OPERE INFRASTRUTTURALI AREA EX-ALFA ROMEO N8 - VIABILITA' LOTTO A3

A - DOCUMENTAZIONE GENERALE
A01 - PARTE GENERALE
**Relazione di ottemperanza alle prescrizioni
e ai pareri**

RELAZIONE DI OTTEMPERANZA ALLE PRESCRIZIONI ED AI PARERI

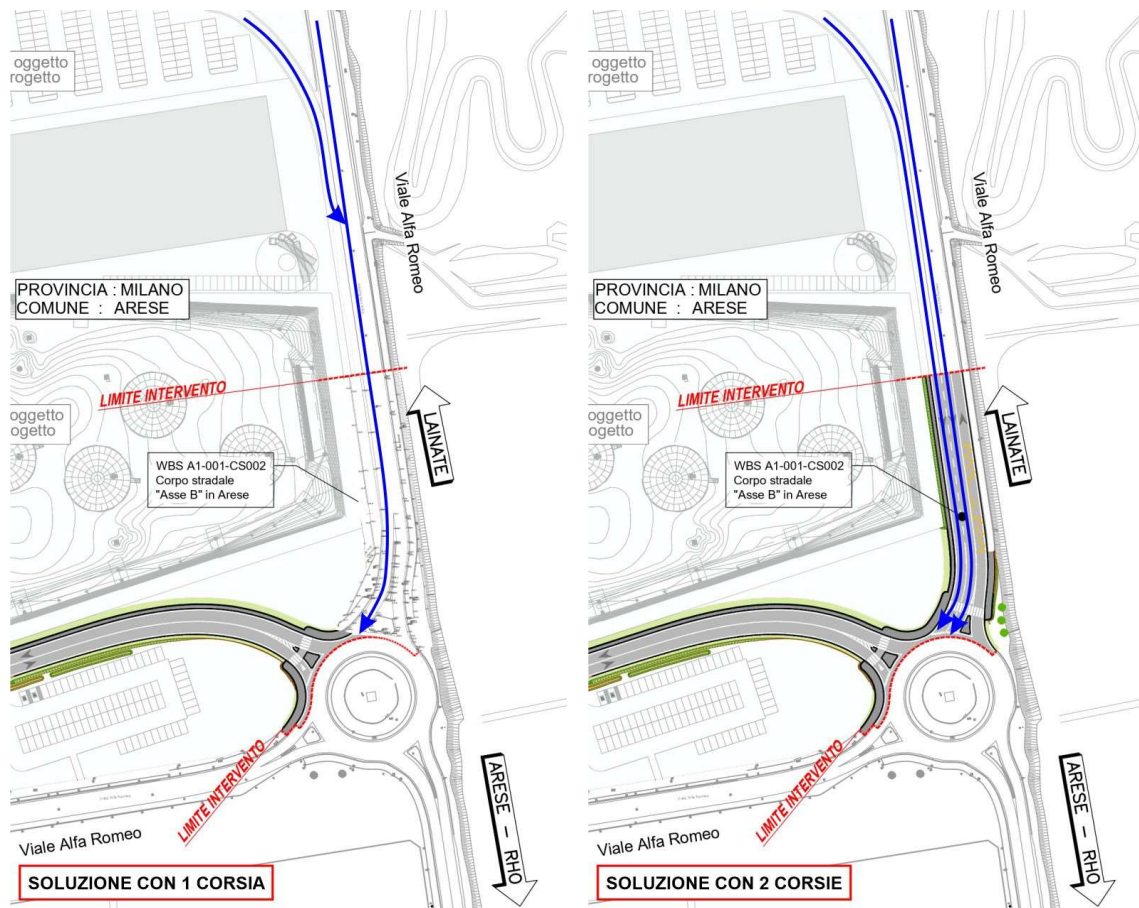
- Chiarimenti in merito al raddoppio della carreggiata nord-sud in attestamento sulla rotatoria del museo su Via privata Alfa Romeo, in quanto non è evidente se tale raddoppio derivi dai nuovi flussi di uscita dall'ambito 3 attraverso la rotonda di nuova realizzazione interna all'ambito. Si chiede, in ogni caso, se siano stati attentamente valutati i flussi di ingresso in rotatoria derivanti dal raddoppio di tale carreggiata, nonché se siano stati analizzati gli eventuali flussi in rotatoria per chi, provenendo dall'ambito 3, debba percorrere l'intera rotatoria per dirigersi in direzione Garbagnate raggiungendo la Viale Luraghi. Si chiede infine se sia stata effettuata una valutazione circa l'eventuale implementazione del sistema di illuminazione ad oggi esistente sulla via;

- In merito alla suddetta richiesta di chiarimento inerente al raddoppio della carreggiata nella direzione sud che confluisce nella rotatoria su viale Alfa Romeo, si precisa che tale raddoppio non è legato a necessità conseguenti all'aumento del traffico in uscita dall'ambito 3 ma a una migliore gestione dei flussi in uscita dal comparto stesso in direzione sud. Infatti, i flussi stimati in ingresso e in uscita dall'ambito oggetto di studio sono i medesimi già valutati nello studio viabilistico riportato nel documento "ATTO INTEGRATIVO ALL'ACCORDO DI PROGRAMMA PER LA RIPERIMETRAZIONE, RIQUALIFICAZIONE E REINDUSTRIALIZZAZIONE DELL'AREA EX FIAT ALFA-ROMEO - Valutazione Ambientale Strategica (VAS) - Allegato C Studio del Traffico REV01".

Tale nuova soluzione geometrica non è stata introdotta per gestire flussi di traffico ulteriori ma per gestire al meglio i flussi in uscita già stimati nel suddetto studio viabilistico.

Infatti, come mostrato nell'immagine seguente, nella soluzione con unica corsia i veicoli in uscita dall'ambito 3 si immettevano direttamente su viale Alfa Romeo, mentre nella nuova soluzione la corsia in uscita si affianca a quella proveniente da nord lungo viale Alfa Romeo per confluire a 2 corsie nella rotatoria immediatamente a sud.

Ciò posto, la modifica riguarda solo il tratto di viale Alfa Romeo compresa tra l'uscita dall'ambito 3 e la rotatoria correlata all'intervento N8, permettendo una migliore gestione dell'intersezione stessa.

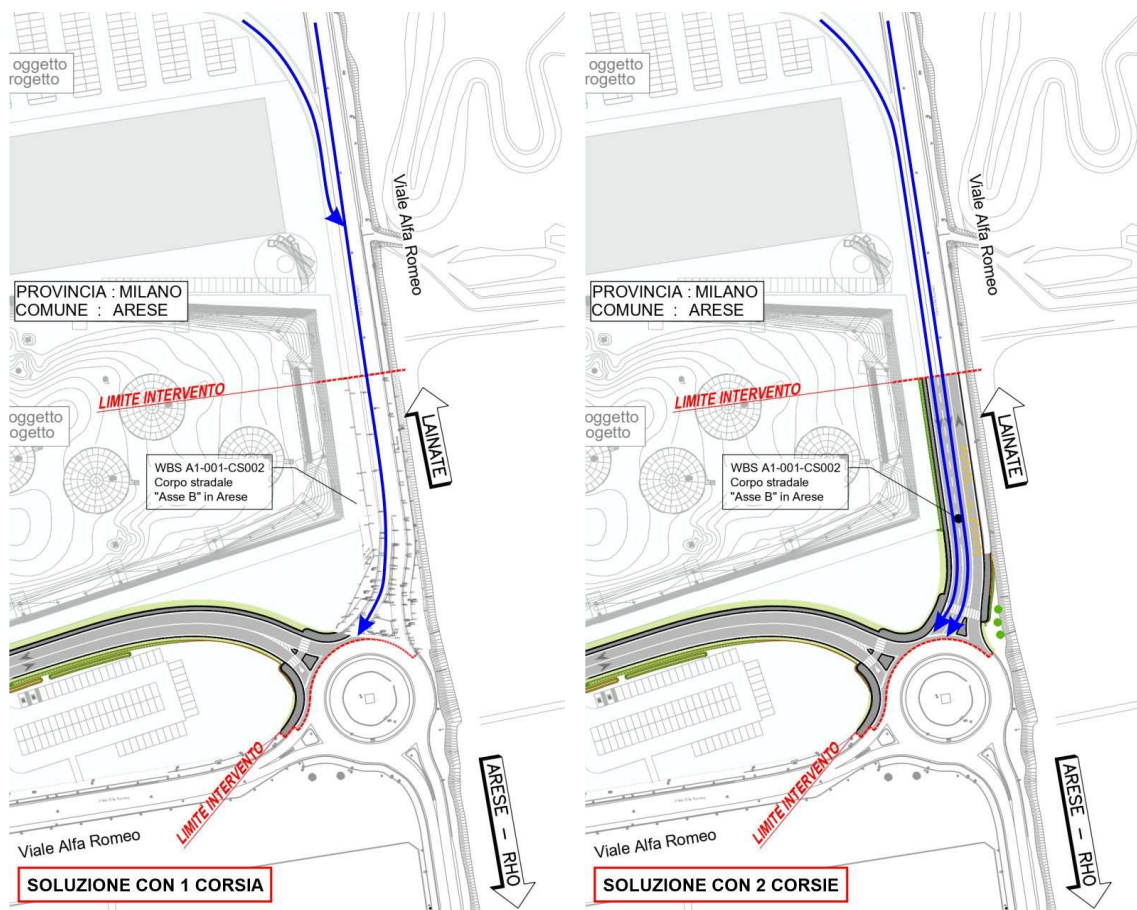
2. Chiarimenti in merito al raddoppio della carreggiata nord-sud in attestamento sulla rotatoria del museo su Via privata Alfa Romeo, in quanto non è evidente se tale raddoppio derivi dai nuovi flussi di uscita dall'ambito 3 attraverso la rotonda di nuova realizzazione interna all'ambito. Si chiede, in ogni caso, se siano stati attentamente valutati i flussi di ingresso in rotatoria derivanti dal raddoppio di tale carreggiata, nonché se siano stati analizzati gli eventuali flussi in rotatoria per chi, provenendo dall'ambito 3, debba percorrere l'intera rotatoria per dirigersi in direzione Garbagnate raggiungendo la Viale Luraghi. Si chiede infine se sia stata effettuata una valutazione circa l'eventuale implementazione del sistema di illuminazione ad oggi esistente sulla via;

In merito alla suddetta richiesta di chiarimento inerente al raddoppio della carreggiata nella direzione sud che confluisce nella rotatoria su viale Alfa Romeo, si precisa che tale raddoppio non è legato a necessità conseguenti all'aumento del traffico in uscita dall'ambito 3 ma a una migliore gestione dei flussi in uscita dal comparto stesso in direzione sud. Infatti, i flussi stimati in ingresso e in uscita dall'ambito oggetto di studio

sono i medesimi già valutati nello studio viabilistico riportato nel documento "ATTO INTEGRATIVO ALL'ACCORDO DI PROGRAMMA PER LA RIPERIMETRAZIONE, RIQUALIFICAZIONE E REINDUSTRIALIZZAZIONE DELL'AREA EX FIAT ALFA-ROMEO - Valutazione Ambientale Strategica (VAS) - Allegato C Studio del Traffico REV01".

Tale nuova soluzione geometrica non è stata introdotta per gestire flussi di traffico ulteriori ma per gestire al meglio i flussi in uscita già stimati nel suddetto studio viabilistico.

Infatti, come mostrato nell'immagine seguente, nella soluzione con unica corsia i veicoli in uscita dall'ambito 3 si immettevano direttamente su viale Alfa Romeo, mentre nella nuova soluzione la corsia in uscita si affianca a quella proveniente da nord lungo viale Alfa Romeo per confluire a 2 corsie nella rotatoria immediatamente a sud.

Ciò posto, la modifica riguarda solo il tratto di viale Alfa Romeo compresa tra l'uscita dall'ambito 3 e la rotatoria correlata all'intervento N8, permettendo una migliore gestione dell'intersezione stessa.
